MODIFICATION N°3 DU PLU

Commune de TOURNON-SUR-RHÔNE

MODIFICATION N°3 DU PLU

Composition du dossier d'enquête publique

> Le plan de zonage est modifié pour délimiter un secteur UCb correspondant au périmètre de l'OAP route de Lamastre/Beauvallon.

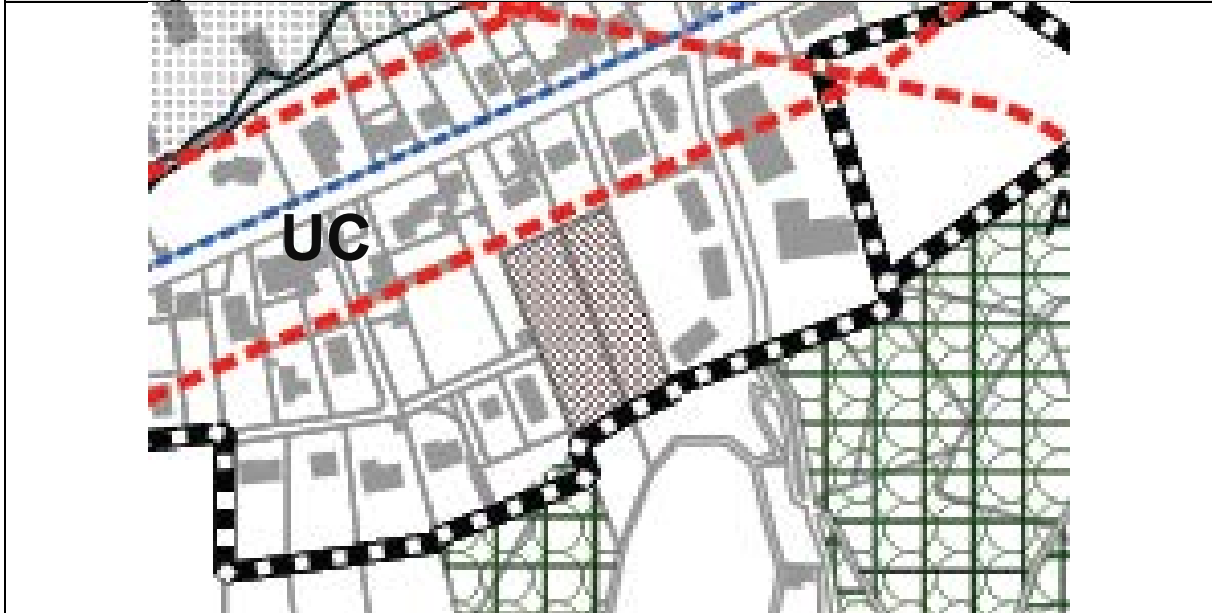
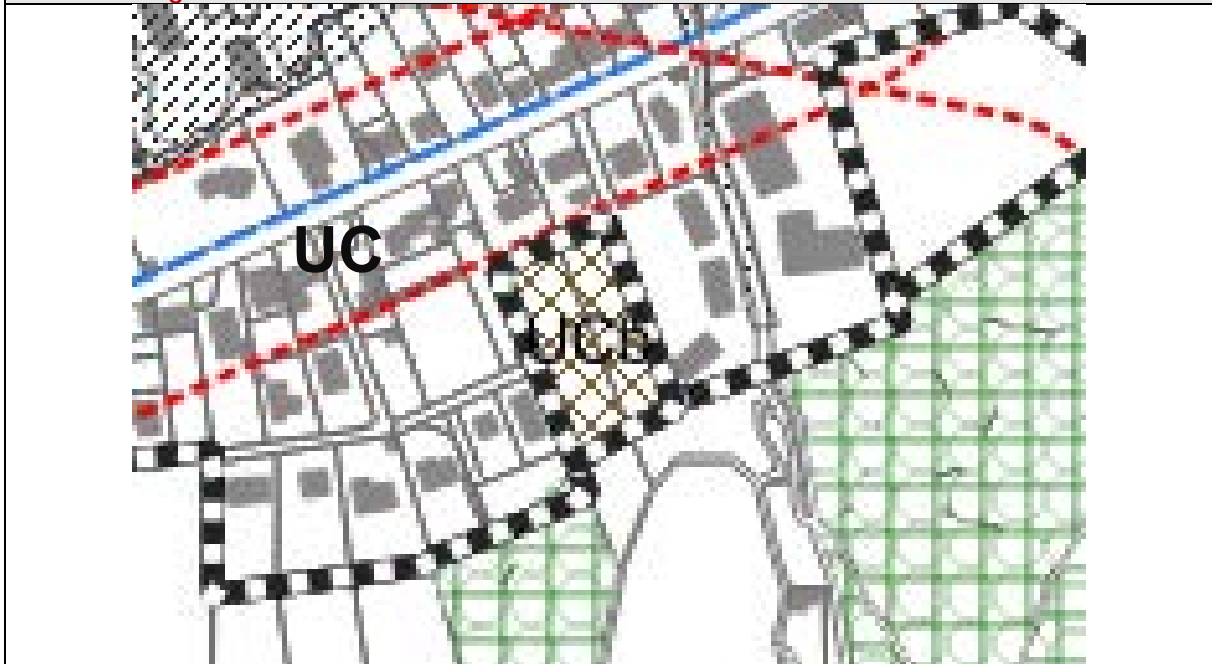
Extrait zonage PLU actuel :

Extrait zonage PLU modifié :

OAP modifiée

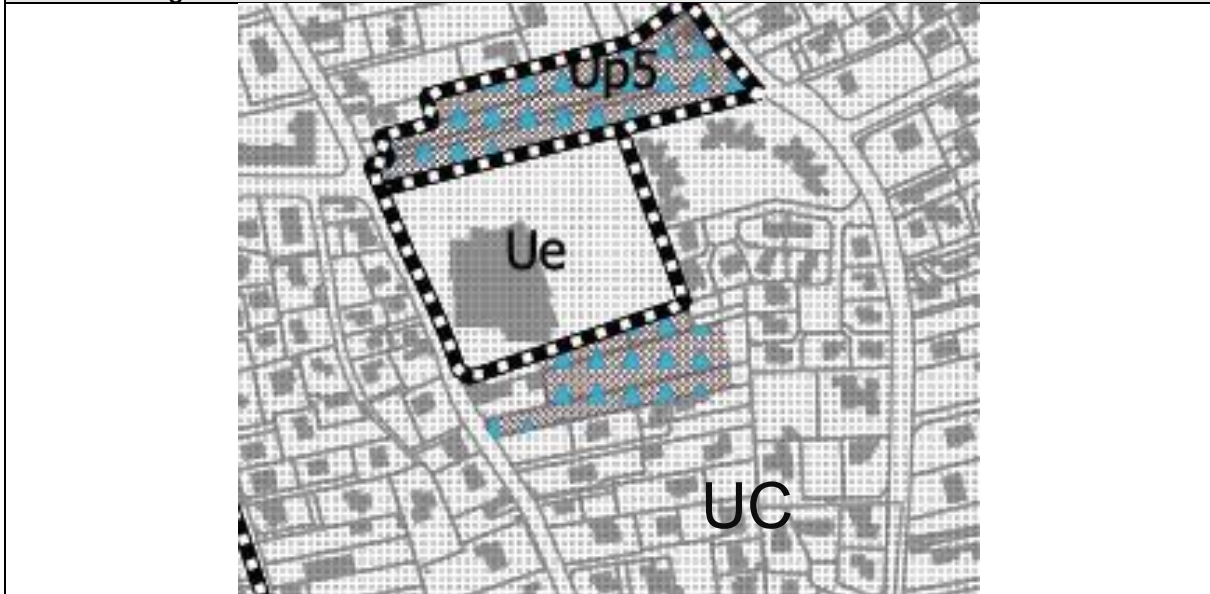
L'OAP « Secteur Uc Longo / rue de Chapotte » est modifiée :

- Une desserte cohérente de manière à maintenir la circulation et le stationnement des véhicules du côté de l'accès et conserver un maximum d'espaces piétonniers de l'ensemble des parcelles situées en seconde profondeur comprenant un espace de retournement suffisamment dimensionné et aménagé sous forme de placette ;
- Une typologie bâtie articulant des bâtiments collectifs du R+2 au R+3 maximum, avec des terrasses orientées au sud cohérente avec les constructions voisines, qui n'excédera pas 2 niveaux (R+1).
- Une fourchette de logements comprise entre 10 et 12 22 et 24 logements collectifs dont moins de la moitié devra être de l'individuel pur;
- Le respect de la mixité urbaine suivante : a minima 5% des constructions devront être réalisées sous forme d'habitat intermédiaire ou de logements individuels denses (maisons accolées ou en bande).

~~Le stationnement résidentiel doit être entièrement géré sur les parties privées, seul l'accueil des visiteurs peut être réalisé sur domaine public.~~

> Le plan de zonage est modifié pour délimiter un secteur UCb correspondant au périmètre de l'OAP « Longo/rue de Chapotte ».

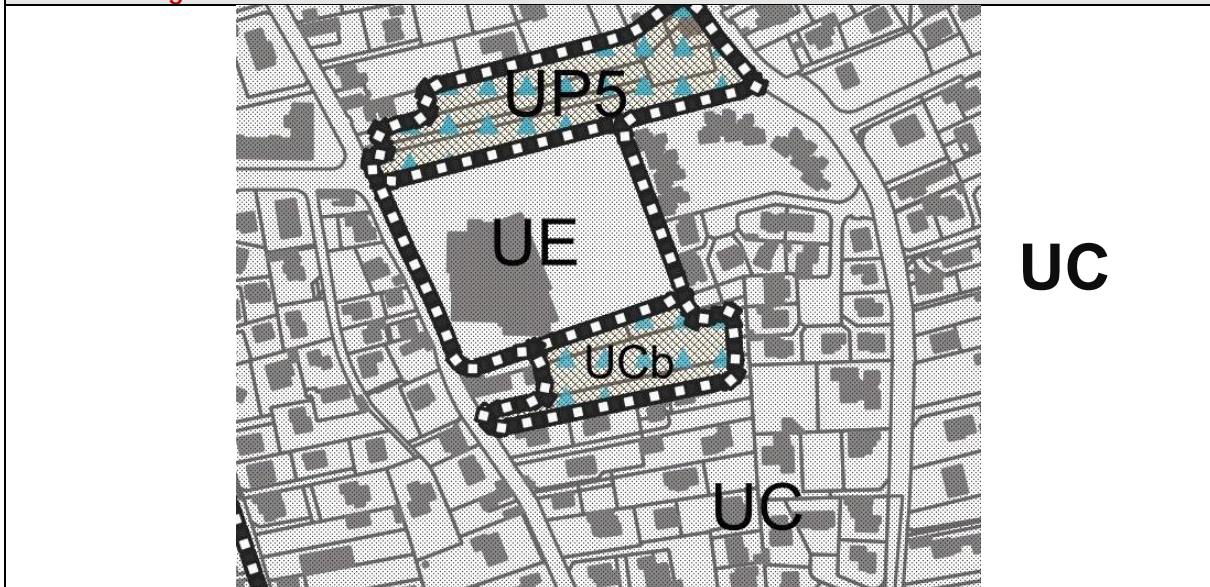
Extrait zonage PLU actuel :

Extrait zonage PLU modifié :

OAP modifiée

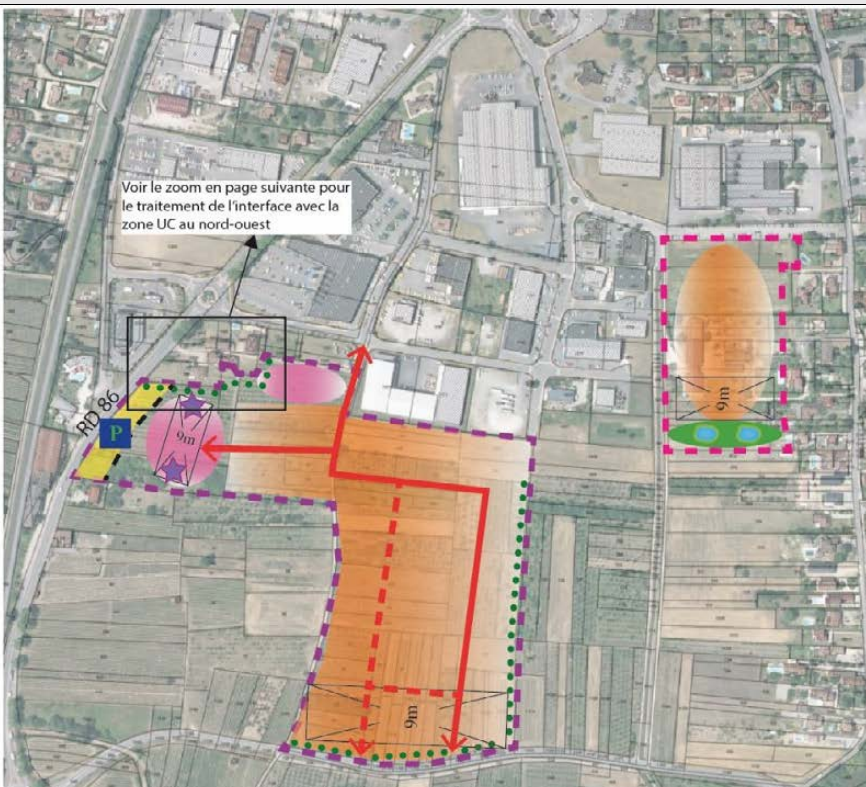
- Modification des OAP :

- Constructions**
-  Bâtiments vitrine à vocation commerciale, dont le traitement architectural devra particulièrement être soigné. Les façades seront orientés parallèlement à la RD86

> Le plan de zonage est modifié pour étendre le périmètre de la zone Ut sur les parcelles AK 325 et 326 et AL 946.

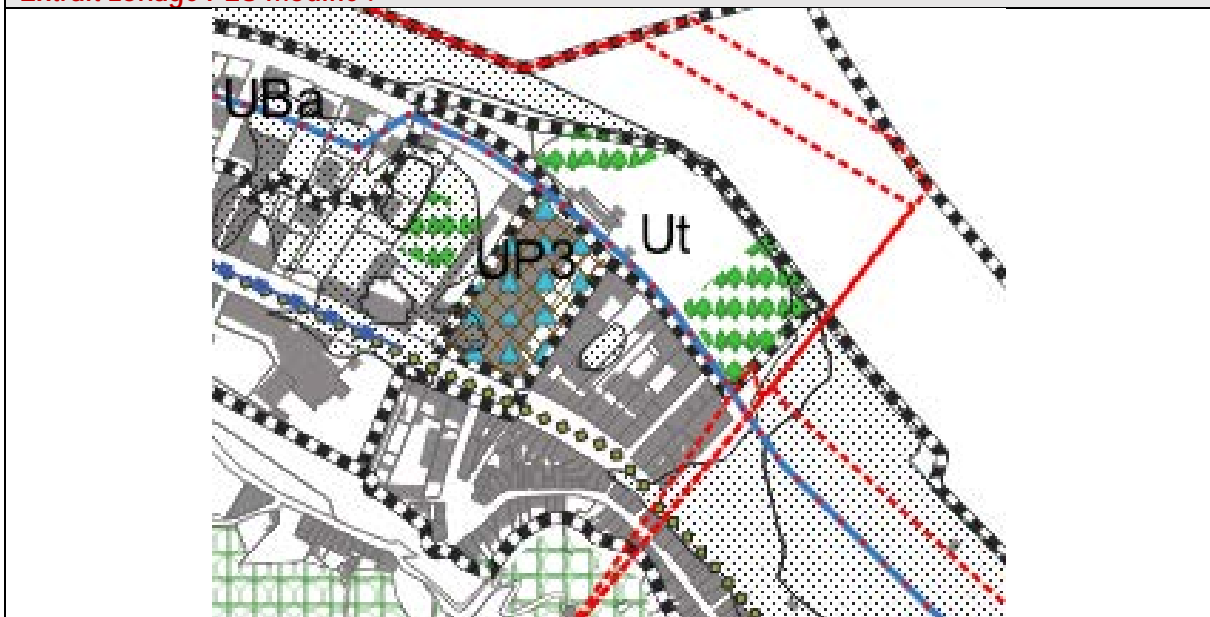
Il est donc proposé de rectifier cette erreur matérielle en intégrant à la zone Ut les 3 parcelles du camping **les plus à l'ouest** (AK 325 et 326 et AL 946), qui avaient été omises par erreur lors de la délimitation de cette zone Ut.

Extrait zonage PLU actuel :

Extrait zonage PLU modifié :

L'emplacement réservé n°7 est supprimé du plan de zonage et de la légende du plan de zonage et la trame « secteur soumis à orientation d'aménagement » est réduite à la seule zone AUi.

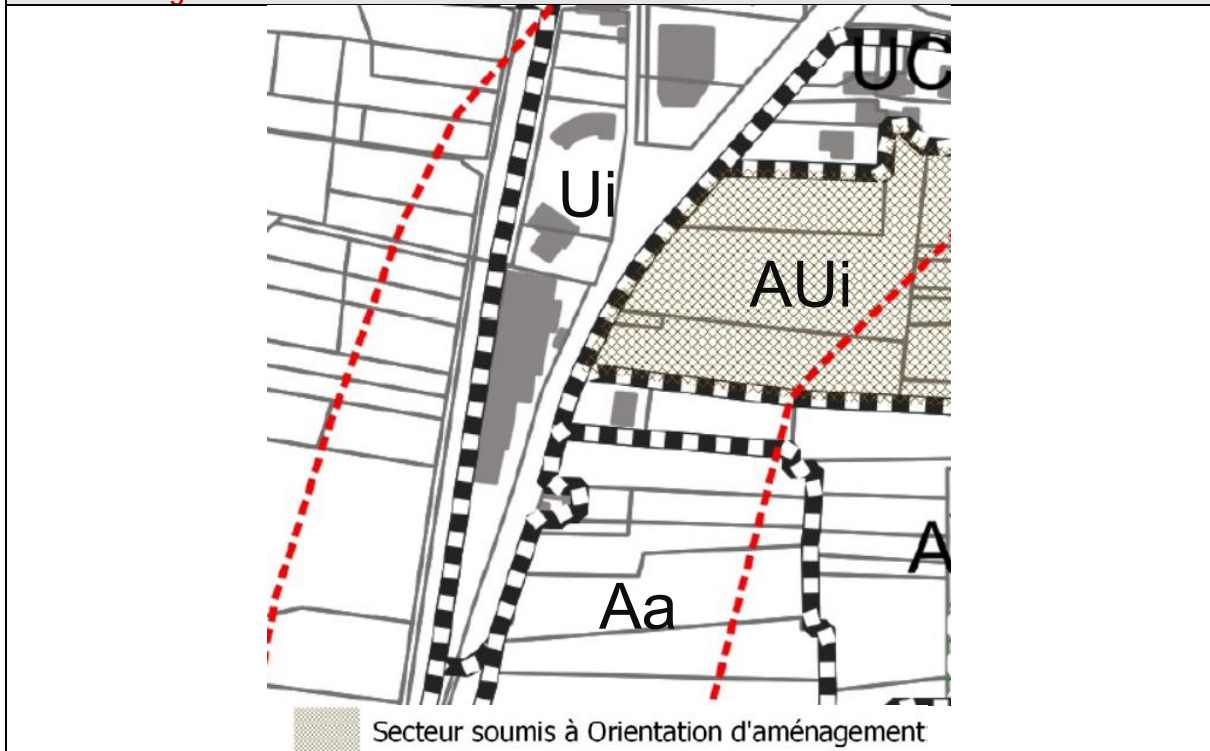
Il est donc proposé de supprimer l'emplacement réservé n°7.

Il est donc proposé de rectifier cette erreur en ajustant la trame « Secteur soumis à orientation d'aménagement » à la seule zone AUi.

Une trame « Espaces paysagers à protéger » est ajoutée sur la parcelle AO127.

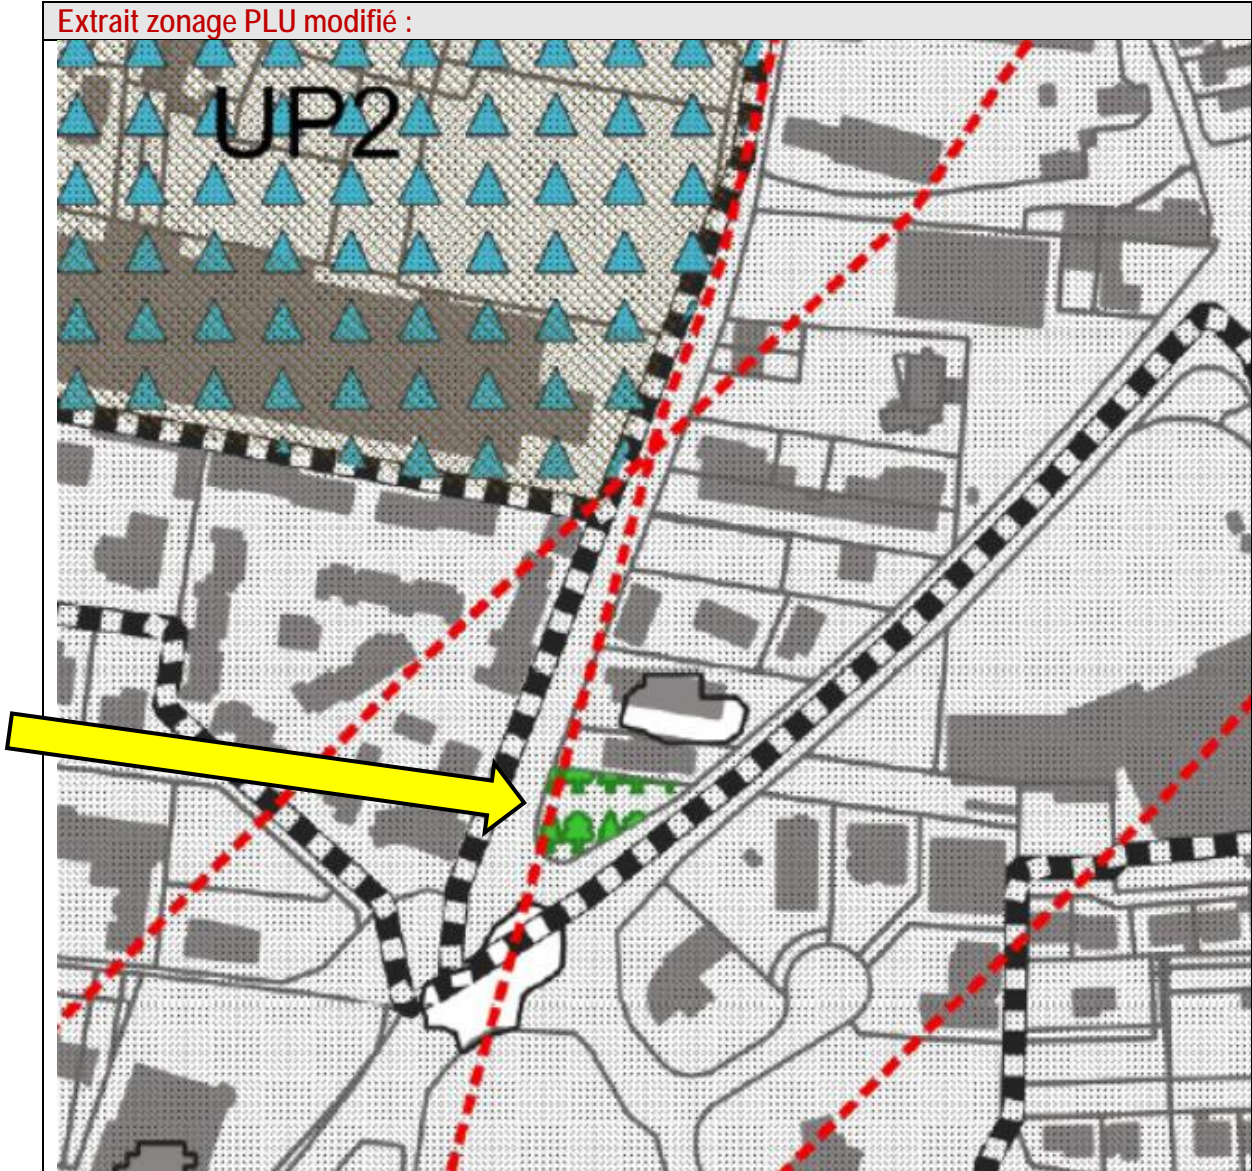
La commune souhaite que cet espace vert, qui valorise cette entrée de ville et contribue à la réduction des îlots de chaleur urbaine, conserve ce caractère d'espace vert et propose donc de le protéger dans le PLU au titre de l'article L.151-23 du code de l'urbanisme en tant qu'espace paysager à protéger, comme c'est déjà le cas pour d'autres boisements ou parcs urbain.

★ Bâtiment pouvant changer de destination

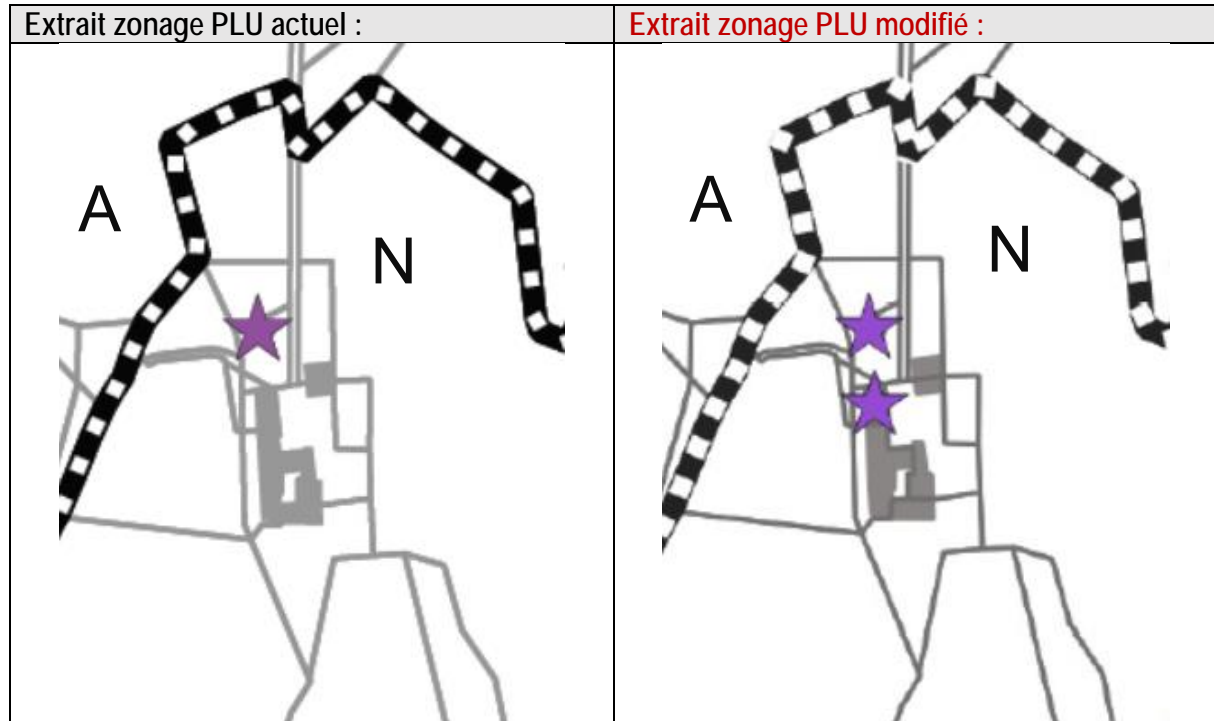
A l'occasion de la présente procédure de modification du PLU, il est proposé de désigner un nouveau bâtiment pouvant faire l'objet d'un changement de destination : il s'agit d'une ancienne grange située en zone naturelle chemin de Racamier. Cette grange est située dans le prolongement d'un ensemble bâti habité. Il est également proche d'un autre bâtiment déjà repéré pour le changement de destination. Il est desservi par l'ensemble des réseaux qui alimentent les bâtiments voisins. L'assainissement devra être assuré par un dispositif non collectif.

- Modification du règlement graphique

Extrait zonage PLU modifié :

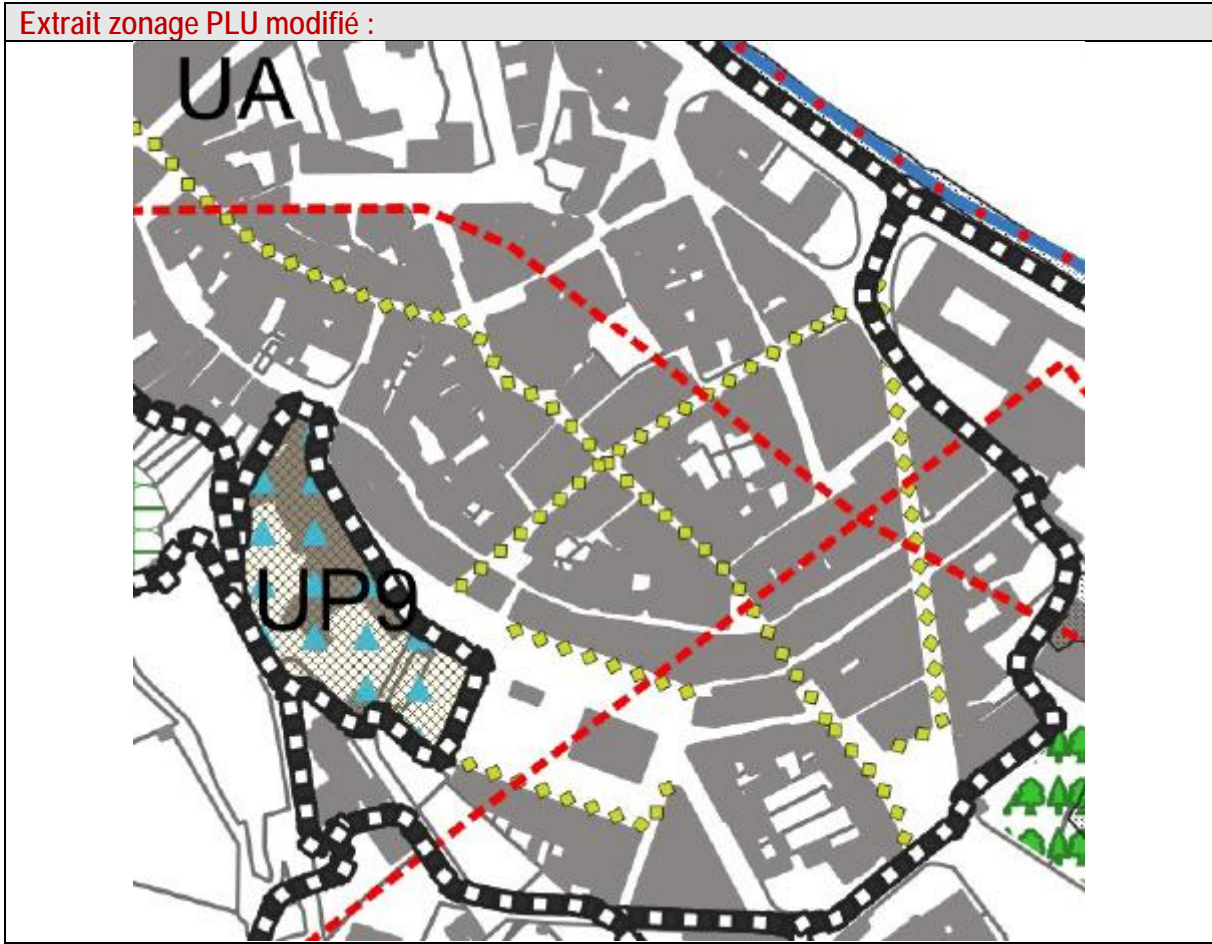
Extrait zonage PLU actuel :
